CARTA N° 002-2022-PMRL

ASUNTO : **SUBSANACIÓN DE OBSERVACIONES DE EXPEDIENTE TÉCNICO DE PROYECTO: "REHABILITACIÓN DEL LOCAL ESCOLAR 14987 CON CÓDIGO LOCAL 410403 CENTRO POBLADO LA MARIPOSA - PIURA - PIURA".**

REFERENCIA : **CARTA N° 009-2022-DEYP-OI/MPP**
ORDEN DE SERVICIO N° 0000008907-2021

LAMINA **E-01**

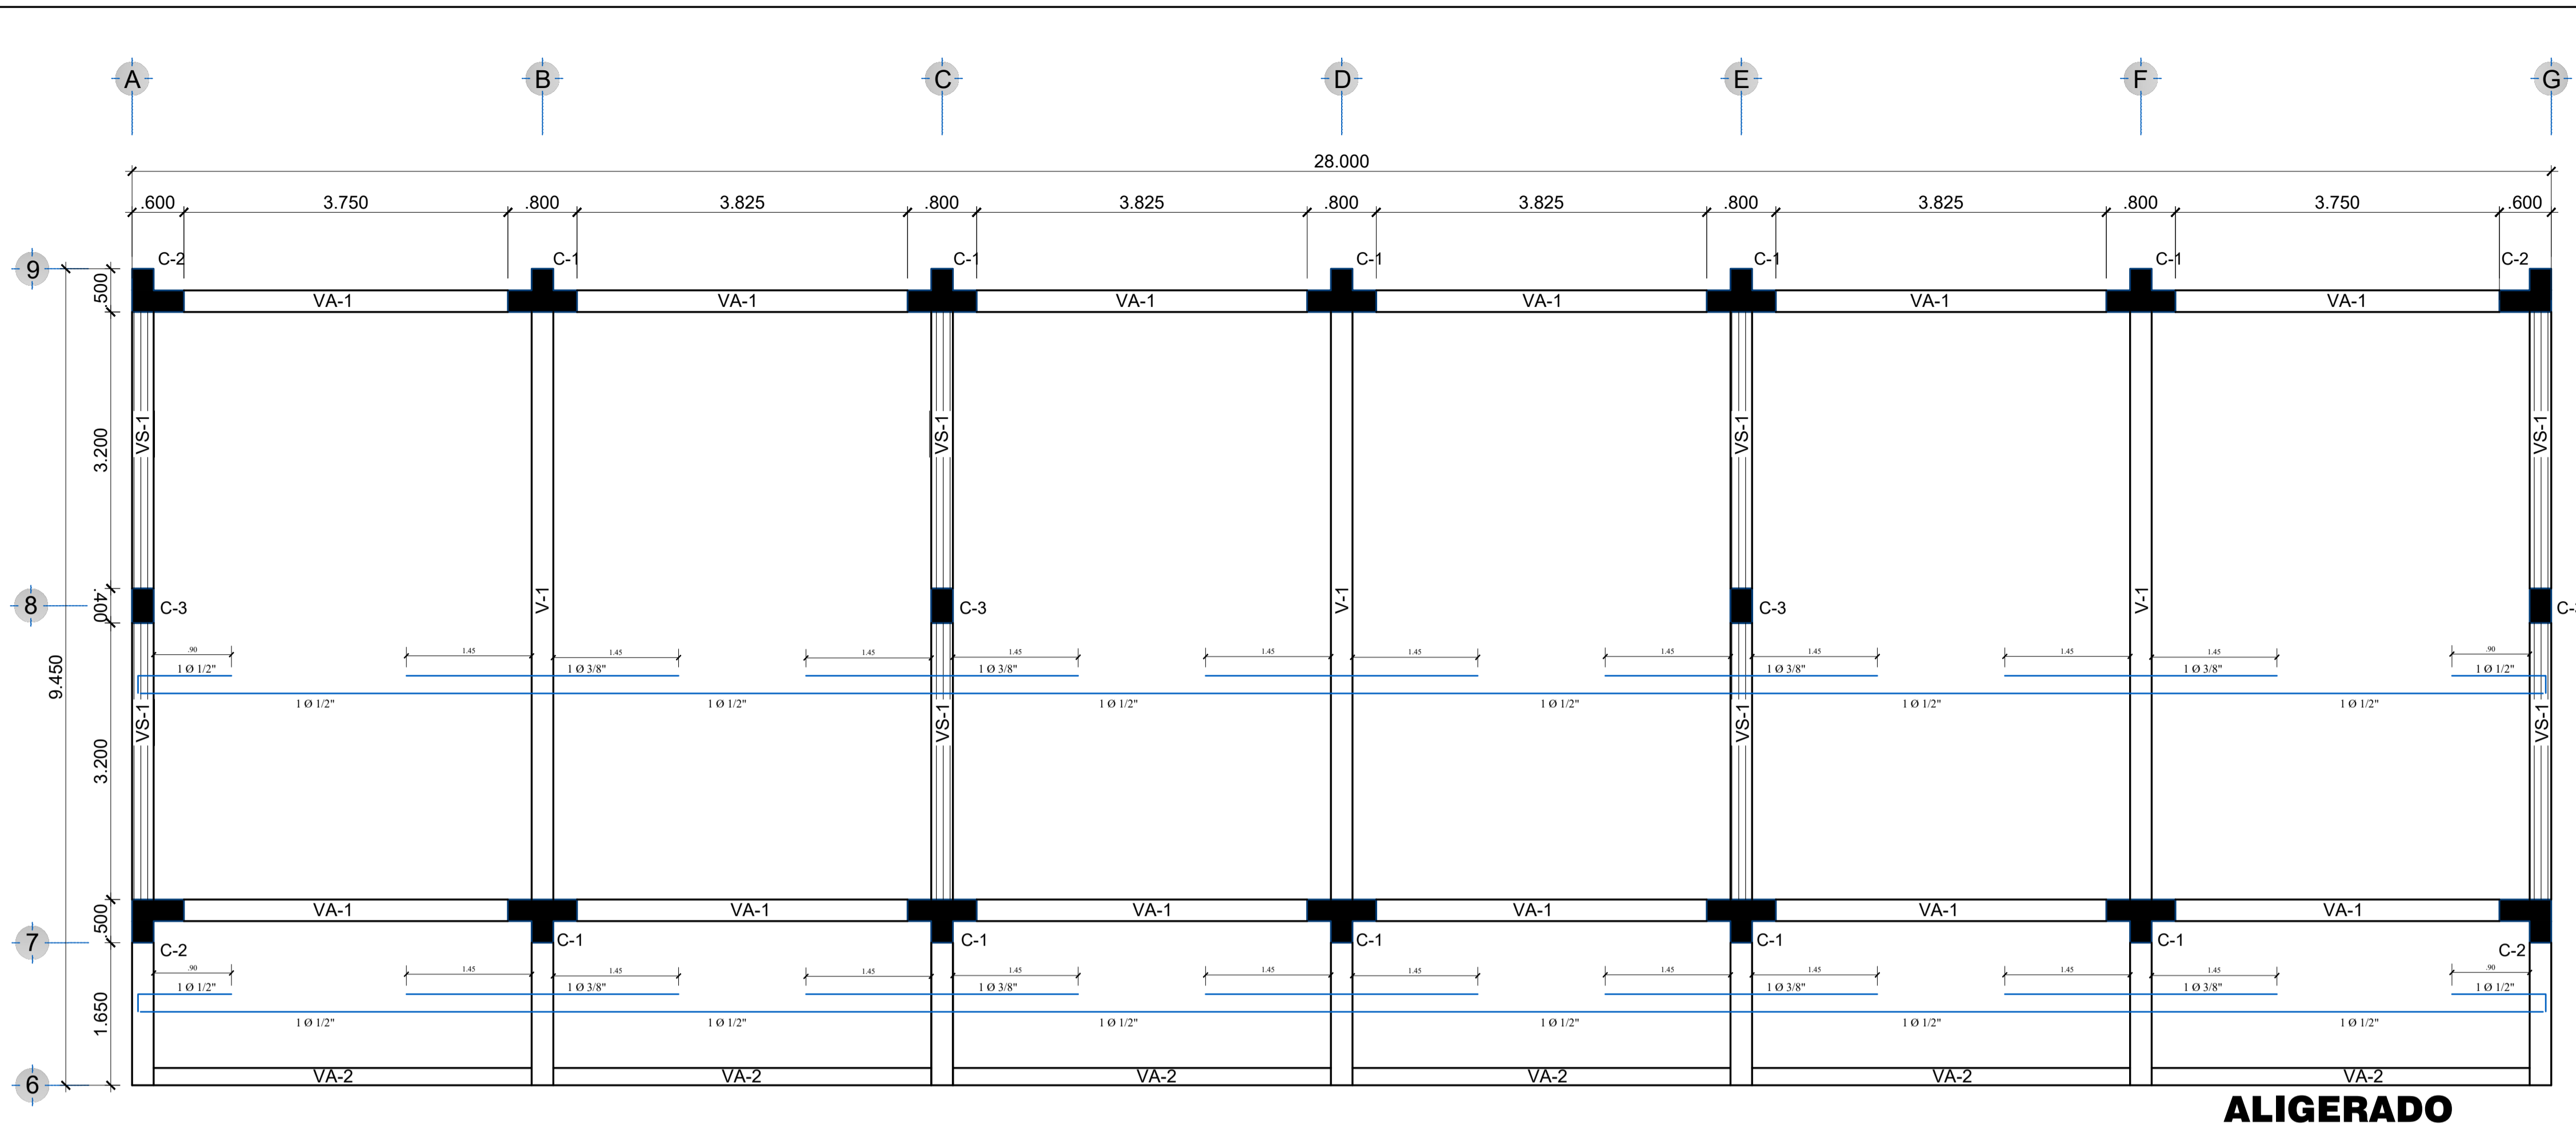
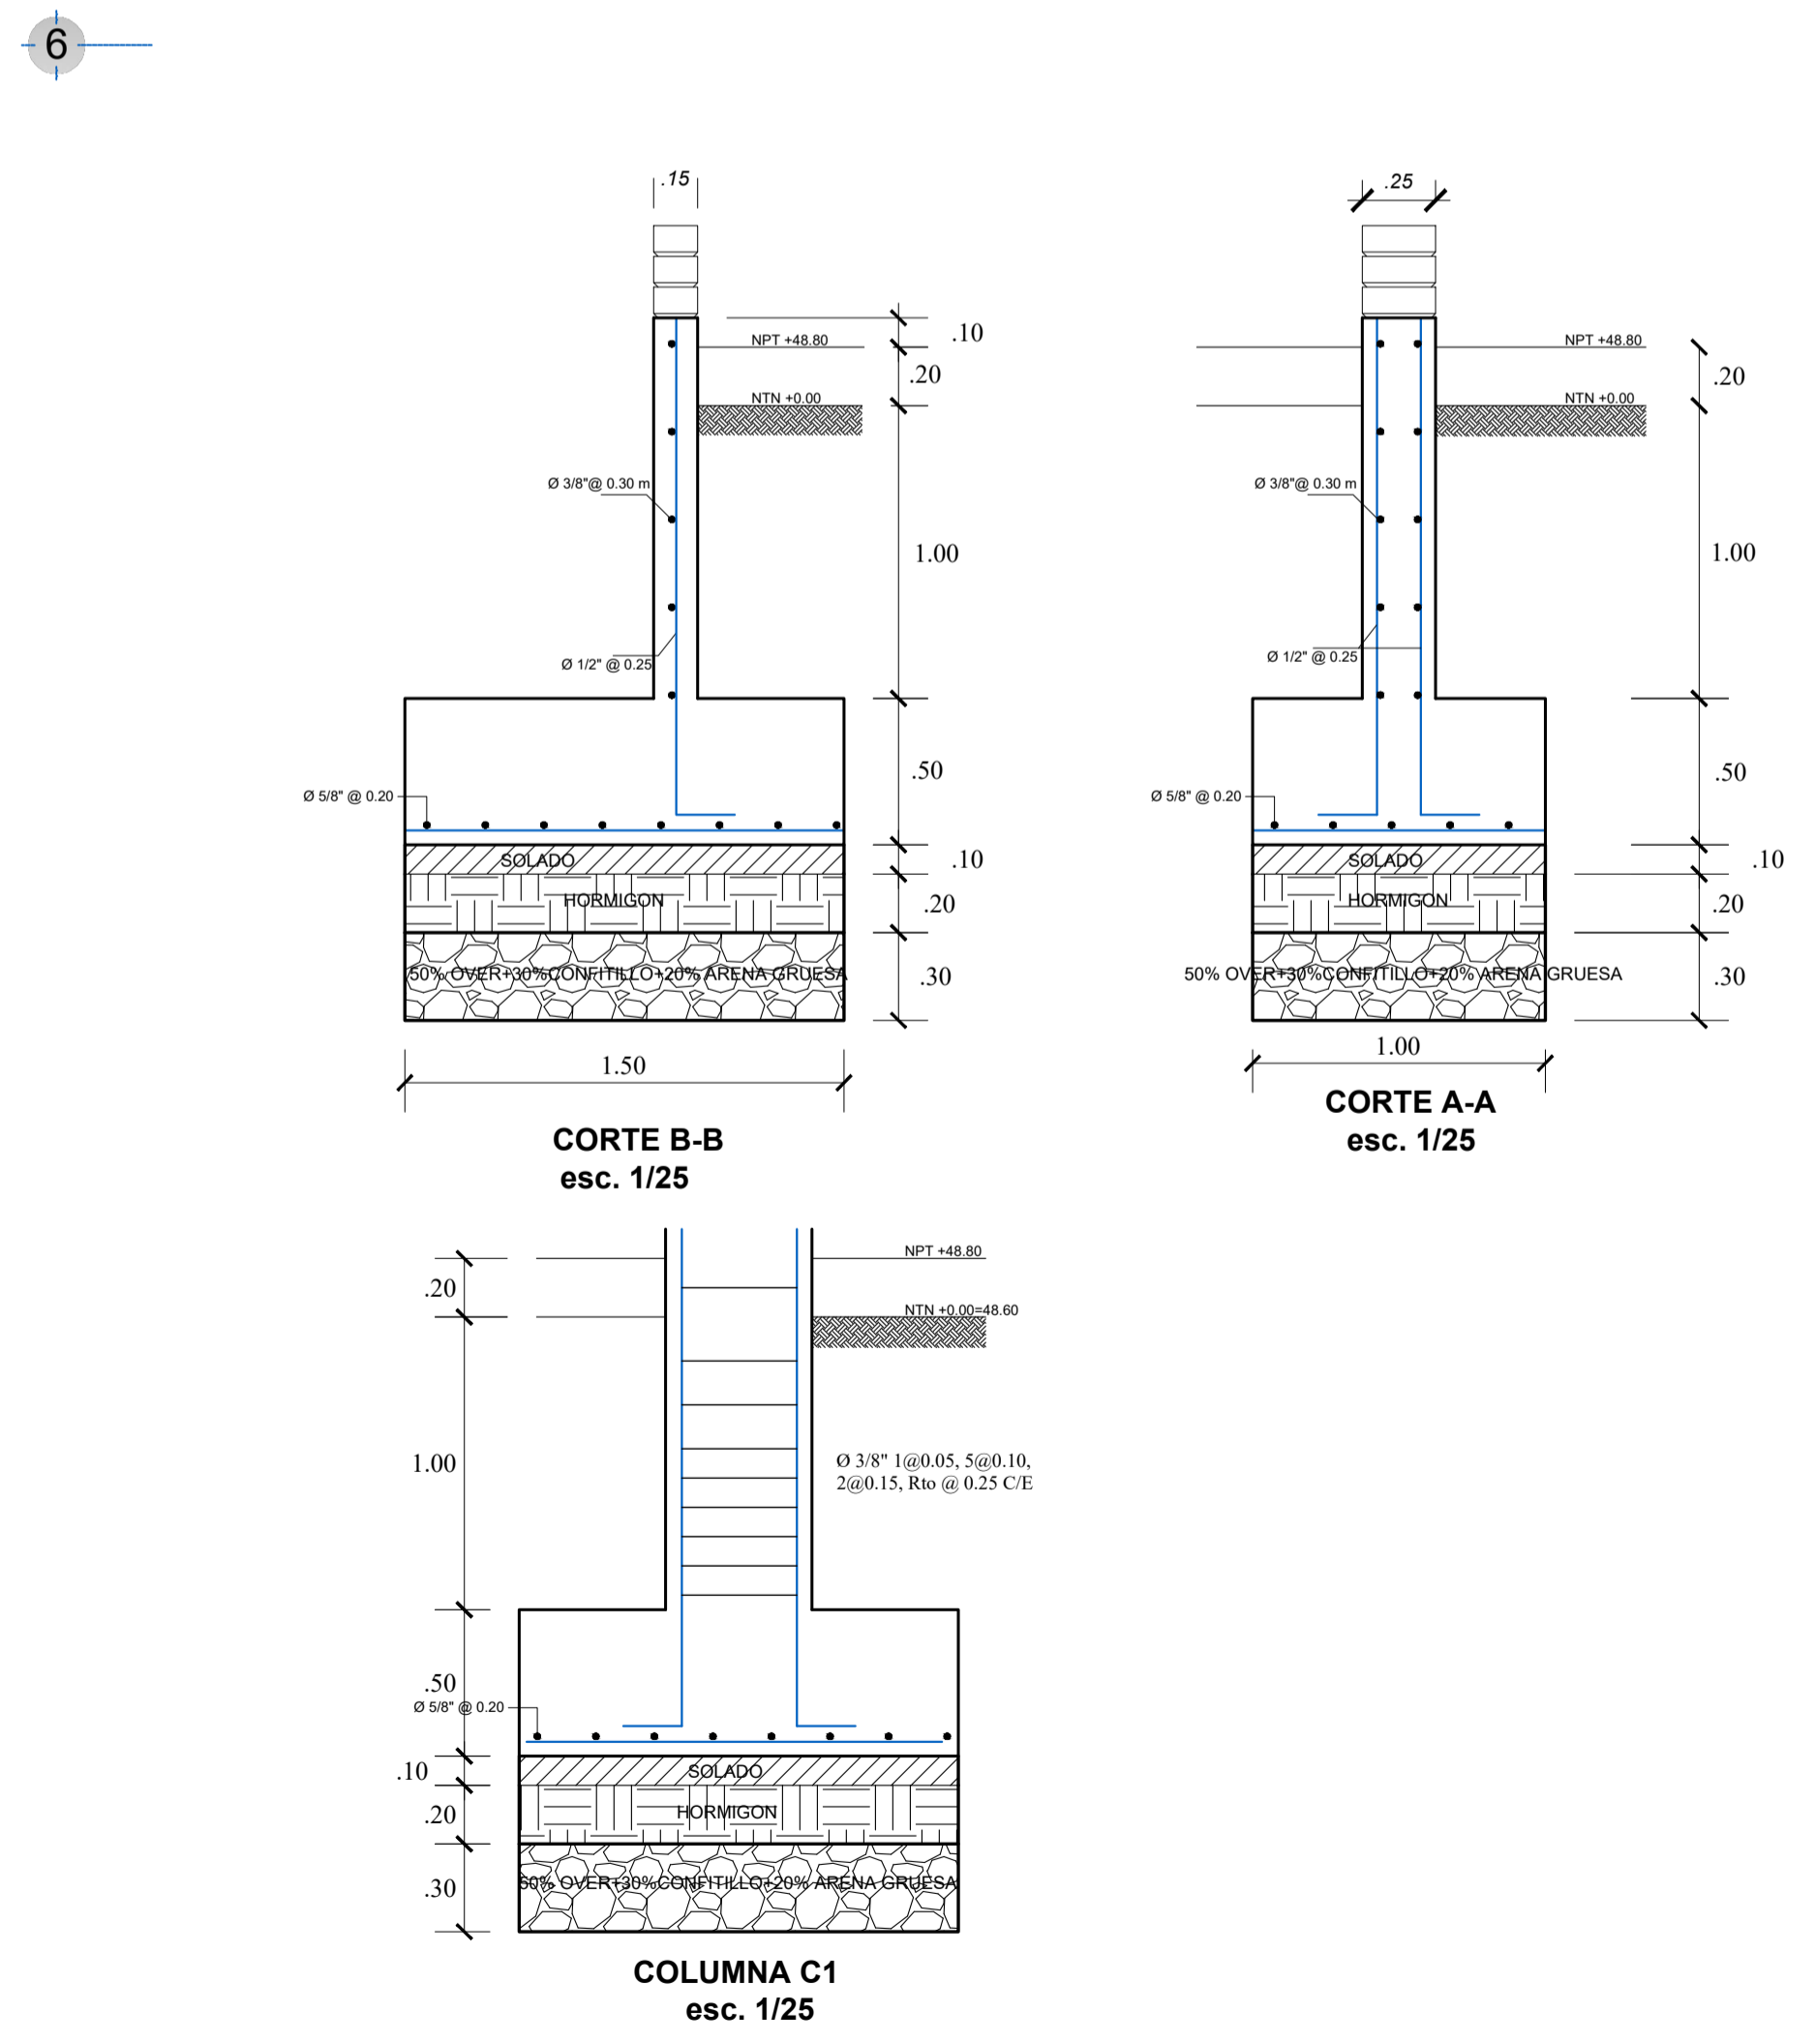
- f. Se corrigió la decodificación de columnas en lámina E-03
 - g. Se adjunta Plano estructural de Tanque y Cisterna ES-01.
 - h. Se acotó cortes AA y BB en lámina E-01.

PLANO: **CIMENTACION SUM** ING. PROYECTISTA: **PATRICIA MILAGROS ROMERO LACHIRA INGENIERO CIVIL Reg. CIP 204078** LAMINA: **E-03**

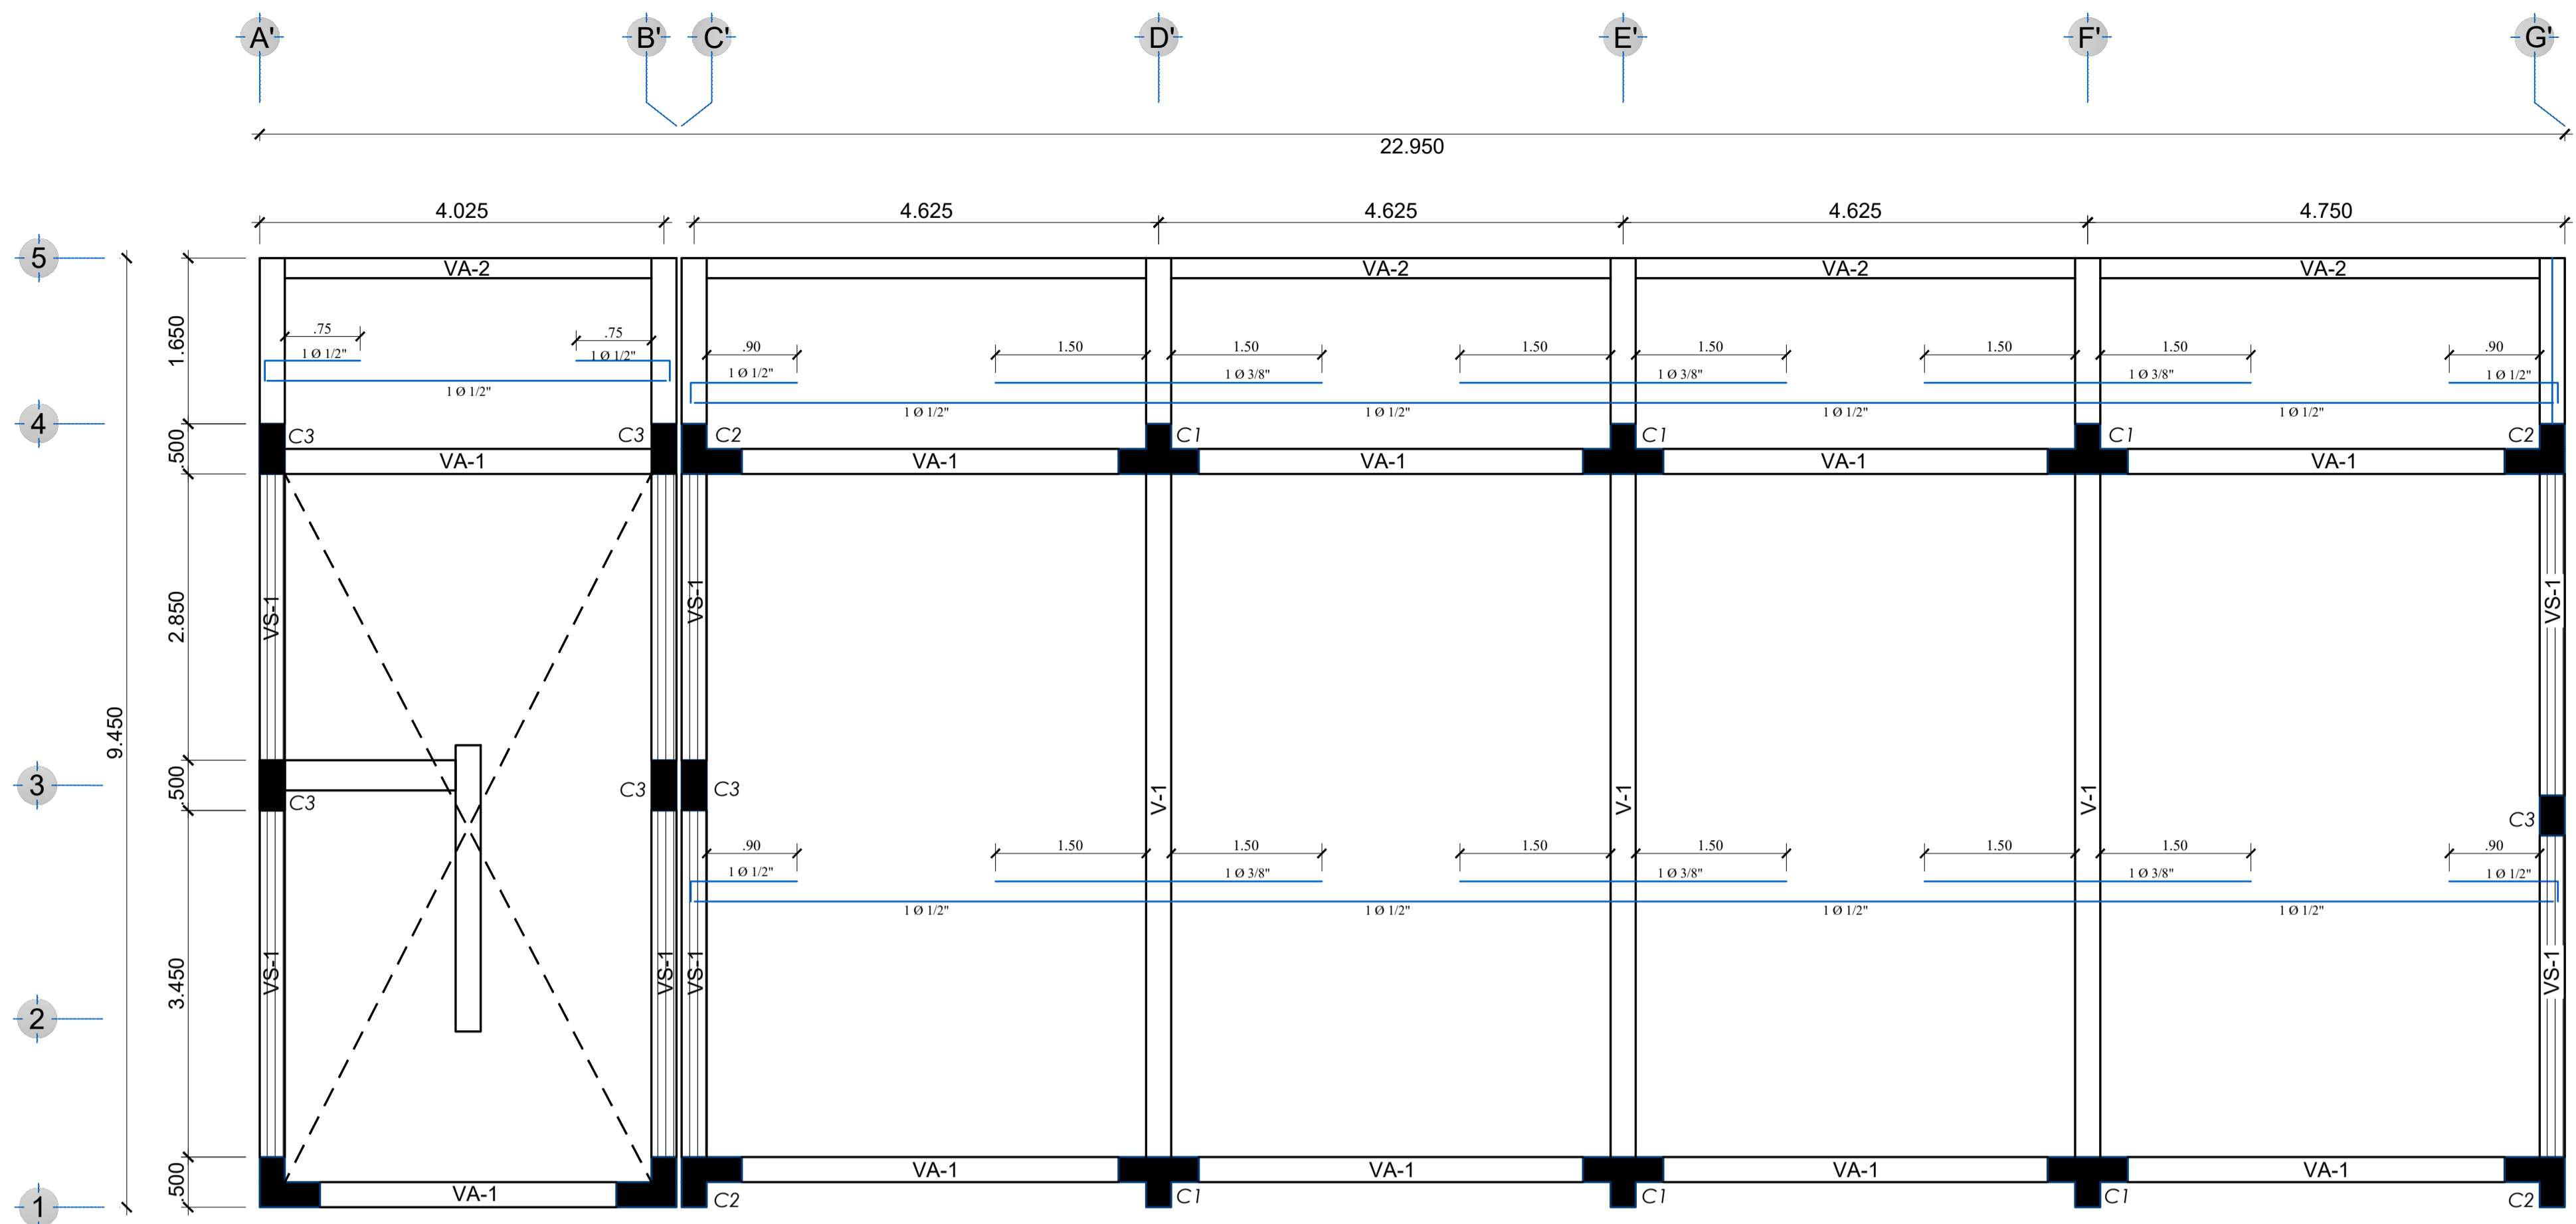
- e. Sobre la cota de las secciones CC y DD en lámina E03, las dimensiones de la platea de cimentación están definidas en el plano de planta. Se adjunta Plano E03 acotado.
